Mission régionale d'autorité environnementale
ÎLE-DE-FRANCE

**Avis délibéré
sur le projet de construction d'un ensemble immobilier
de logements avec commerces
situé avenue Maurice Berteaux/avenue Jean Jaurès
Sartrouville (78)**

N° APJIF-2023-028
du 22/06/2023

Figure 3: plan transversal des bâtiments et sous-sols de l'îlot C

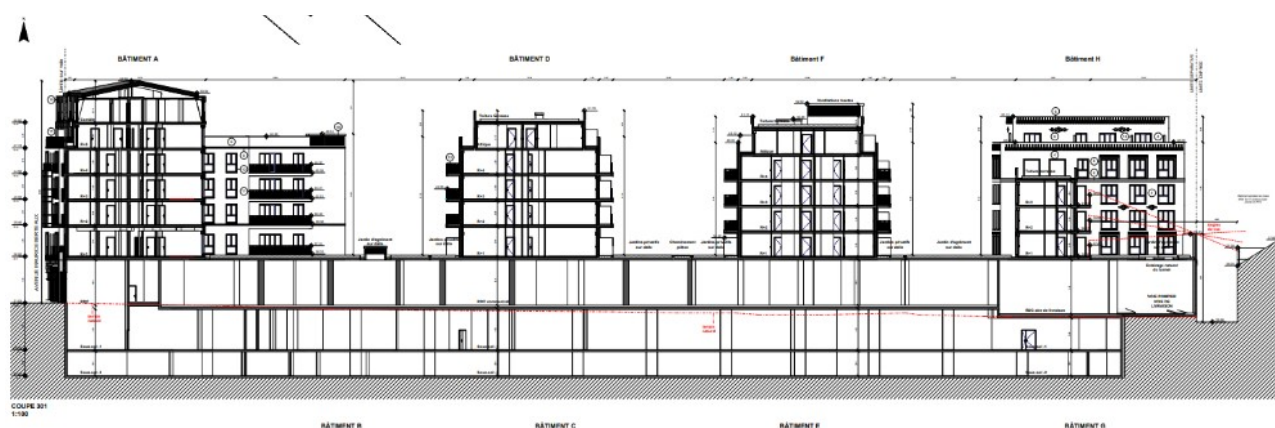
Il est indiqué que « *plusieurs hypothèses de programmation* » ont été proposées à la commune, sans qu'elles ne soient présentées. De plus, bien que le dossier souligne l'état dégradé de certains bâtiments, il ne mentionne pas pourquoi la démolition de l'ensemble du secteur est nécessaire, alors même que le bilan global de l'opération est susceptible d'entraîner une altération importante des sols excavés pour les espaces souterrains (Figure 3) .

En l'absence d'une présentation des solutions raisonnables de substitutions prévues par le code de l'environnement et d'une analyse des avantages et inconvénients de chacune d'entre elles au regard de leurs incidences potentielles sur l'environnement et la santé humaine, le projet n'apparaît pas suffisamment justifié dans l'étude d'impact au sens de l'évaluation environnementale.

- de présenter les solutions alternatives à celles retenues dans le cadre du projet qui peuvent être envisagées et réaliser une analyse comparative des avantages et inconvénients de chacune d'entre elles au regard de leurs incidences potentielles sur l'environnement et la santé humaine ;
- de démontrer notamment en conséquence l'impossibilité de réutiliser ou transformer les bâtiments actuels en logements, en particulier en matière de bilan carbone.

Figure 5 : Localisation des points de mesures acoustiques (source : EI, volet 1, p. 107/147)

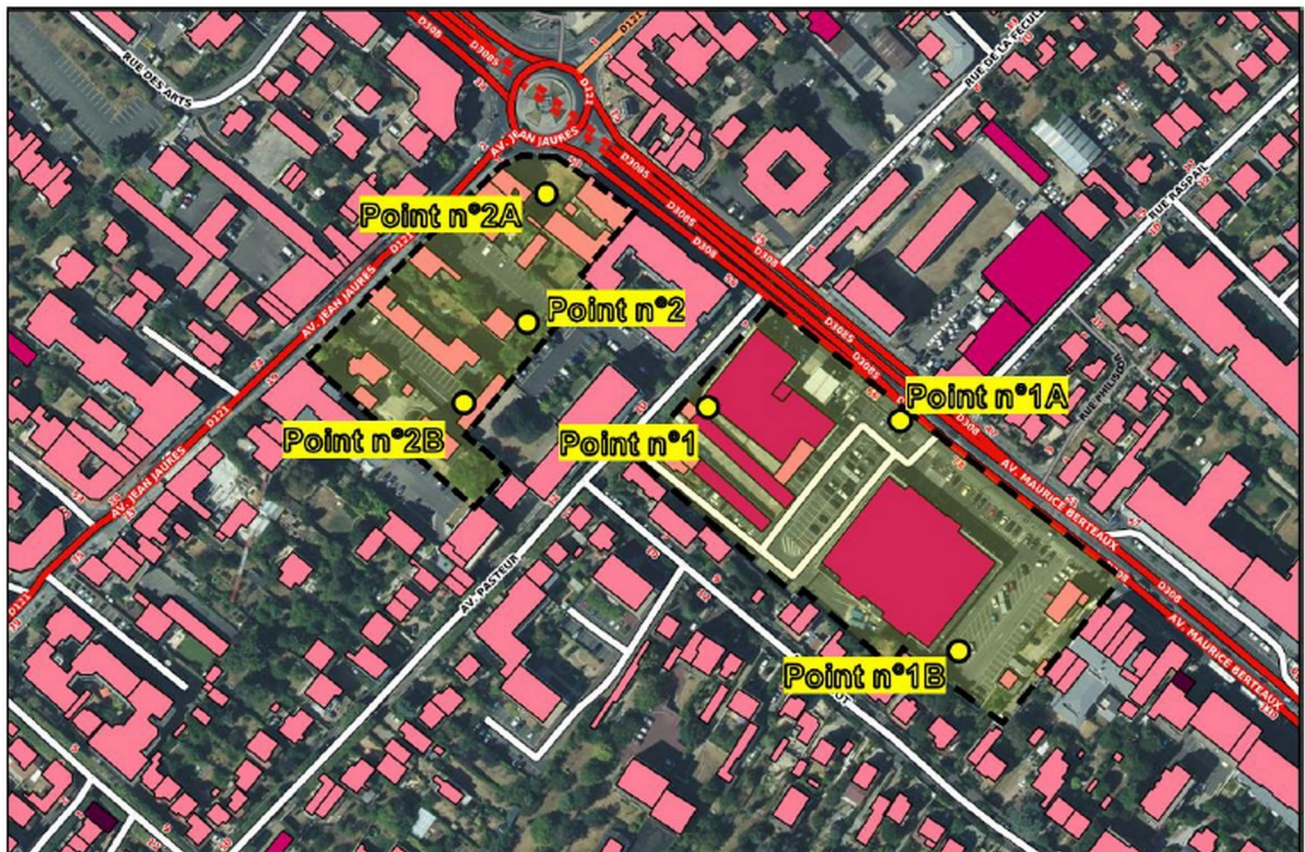
L'Autorité environnementale remarque que la campagne de mesures a eu lieu au début d'une période de congés d'été, ce qui risque de ne pas leur conférer une représentativité satisfaisante de l'ambiance sonore générale au cours de l'année.

(7) L'Autorité environnementale recommande d'effectuer une campagne de mesures acoustiques en dehors des périodes de congés, sur plusieurs jours, en période diurne comme nocturne.

Figure 7 : courbes isophones à l'état projeté, diurne à gauche et nocturne à droite (source : EI, volet 2, p. 52 et 53/131)

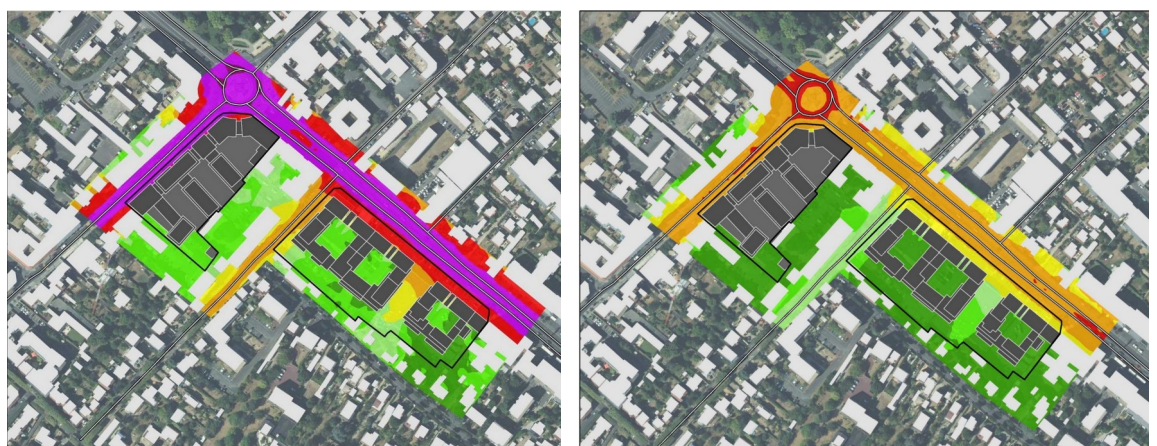
L'Autorité environnementale relève que la plupart des bâtiments sont fortement exposés au bruit dans l'îlot C (bâtiments A, B, C, E, G et H) notamment la résidence « seniors », la résidence étudiante et des logements sociaux. Les futurs habitants de ces logements notamment de ceux qui ne sont pas traversants, seront exposés à une pollution sonore importante, dépassant les seuils retenus par l'OMS. Le dossier ne justifie pas l'implication des différents bâtiments au regard des données acoustiques présentées. Il apparaît par ailleurs nécessaire de proposer des mesures supplémentaires permettant de réduire les risques pour la santé des futurs habitants, notamment lorsque les fenêtres sont ouvertes et dans les espaces de vie extérieurs.

(8) L'Autorité environnementale recommande de justifier l'implantation des différents bâtiments, en fonction du type d'usager projeté et de définir des mesures plus efficaces d'évitement et, à défaut, de réduction de l'exposition sonore des futurs habitants, en prenant comme références les seuils définis par l'OMS et en tenant compte de l'exposition fenêtres ouvertes.
